DETALJPLAN FÖR
ÖSBY 1:79 m.fl.
VÄRMDÖ KOMMUN

SAMRÅDSREDOGÖRELSE

Dnr: 15KS/69

Datum: 2015-12-15 Samhällsbyggnadsavdelningen

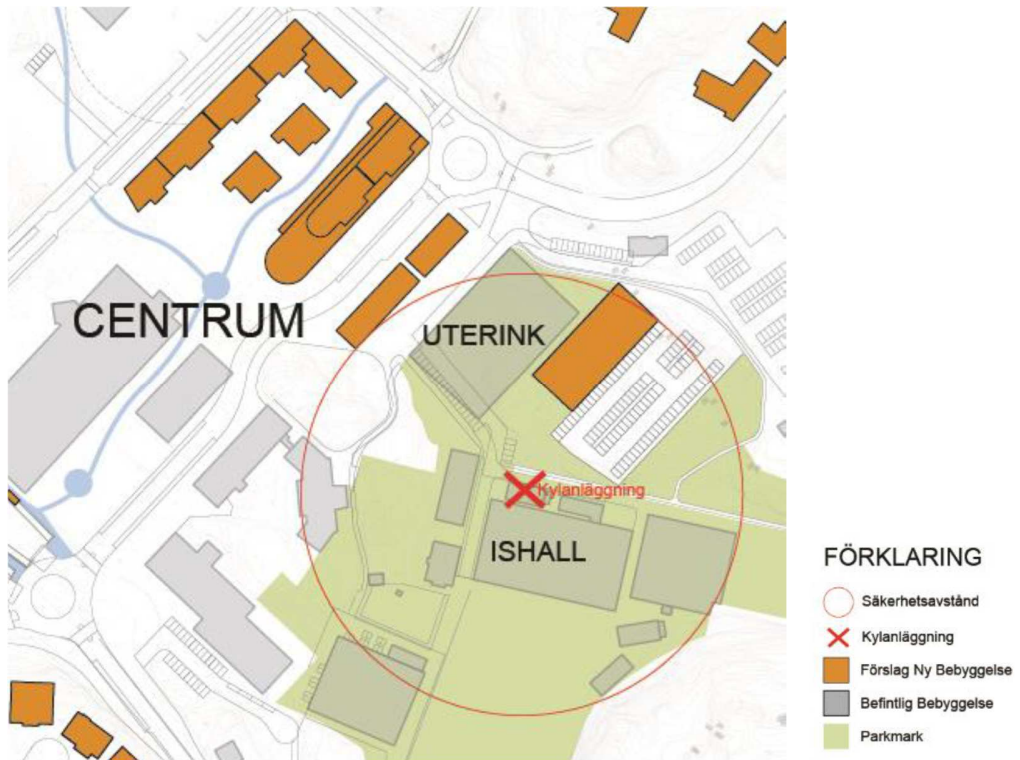
- a) Dagvattenhanteringen behöver beskrivas och utredas för att minimera påverkan på recipienten Ösby Träsk utifrån de riktvärden som finns för dagvatten, Förekomst av förorenad mark och dess risk för utläckage av föroreningar till vattenmiljön behöver utredas.
- b) Vattnets flödesriktning nu och efter framtida exploateringar behöver klargöras för att avgöra om eventuell föroreningspåverkan nedströms sjön sker på Baggensfjärden eller Torsbyfjärden. Påverkas sjöns tekniska avrinningsområde av detaljplanen.
- c) Allmänna påverkan av sjön i olika avseenden behöver klargöras. Finns andra planer som kan bidra med en kumulativ effekt?

b) Ytvatten inom området avbördas huvudsakligen via ytavrinning eller befintligt dagvattensystem i dagvattenledningar. Ytvattnet rinner ut i Ösby träsk och sedan vidare till Torsbyfjärden. Från Ösby träsk finns ingen klassning i VISS(vatteninformationssystem). Torsbyfjärden är en utpekad vattenförekomst i VISS och har ekologisk status; otillfredställande (VISS, okt 2010) den ska uppnå god ekologisk status 2021. Den kemiska ytvattenstatusen bedömdes vara god 2010. I de pågående arbetsmaterialet från 2014 uppnås ej god kemisk ytvattenstatus. Ösby sjöns tekniska avrinningsområde beräknas ej påverkas av detaljplanen.

c) Planarbete pågår med nya bostäder i Gustavsbergs centrum, Kråkberget och bostäder vid Kvarnsjön (Lappmarken -Östra Charlottenberg) kan påverka Ösby träsk i framtiden.

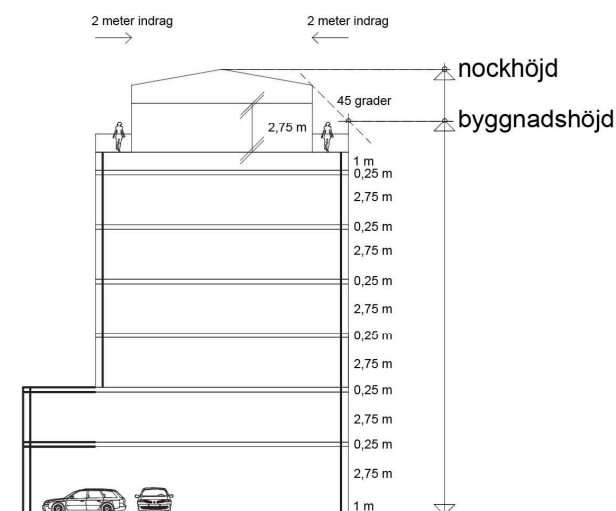
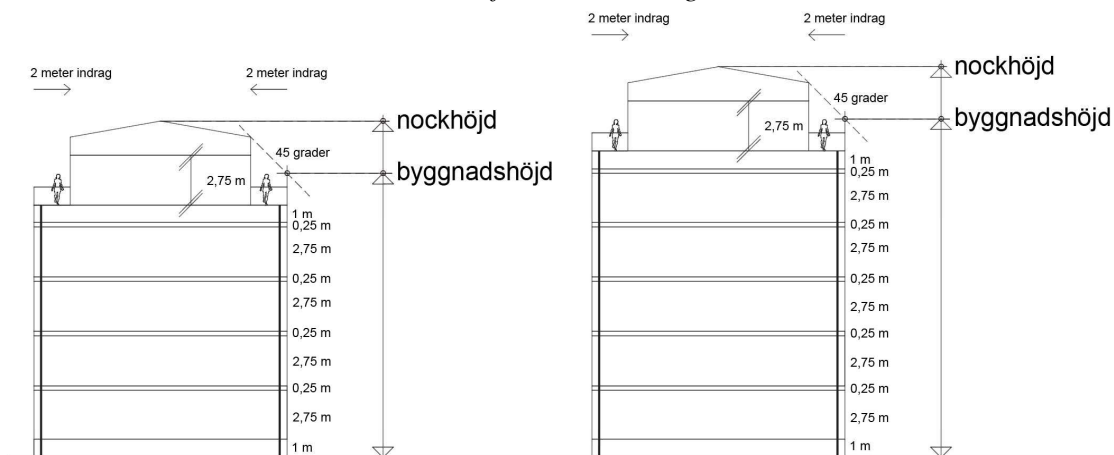
s)Beskriv vilka funktionskrav vägen ska ha för att klara vikten av stegbilar och brandbilar dvs. BK2-väg, se avsnitt om framkomlighet nedan.

s) Förlängning av Skogsbovägen med ny vändplan avses hålla standard BK2-väg, som Brand och Sopbilar kräver och är planerad med tillräcklig vändradie för dessa bilar. Befintlig väg är idag dimensionerad för tunga lastbilar till lager och kontorshus utmed Skogsbovägen.
